VÁŠ DOPIS ZNAČKY / ZE DNE	NAŠE ZNAČKA	VYŘIZUJE / LINKA	BENEŠOV DNE
03.11.2023	Vyj/Du/Přest/2023/245	Kristýna Dubová	30.11.2023

**VĚC: Vyjádření k projektové dokumentaci (DSP): „Vodovod a kanalizace Přestavky u Čerčan“**

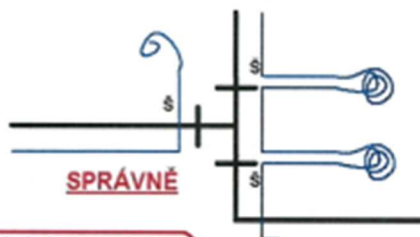
Vodič nesmí být v zemi spojen z několika směrů a do poklopu vyveden pouze jeden vodič. Takto spojený vodič je nemožné trasovat ve všech směrech

Do jednoho spoje nesmí být přivedeny více než 2 vodiče. U radiálního spoje nelze zajistit dostatečnou izolaci proti vlhkosti.
